廃炉発官 R 3 第 8 0 号
令和 3 年 8 月 2 3 日

福島第一原子力発電所 特定原子力施設に係る実施計画 変更認可申請書

1号機原子炉建屋を覆う大型カバーへの換気設備他設置に伴い、下記の通りの変更を行う。

図2.15-1 1号機 ダスト放射線モニタ検出器 系統概略図
(大型カバー換気設備出口)

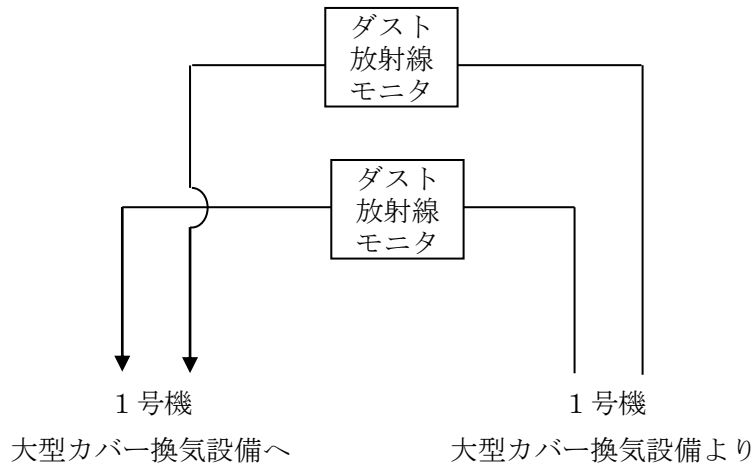
- ・1号機ダスト放射線モニタ検出器系統概略図の変更
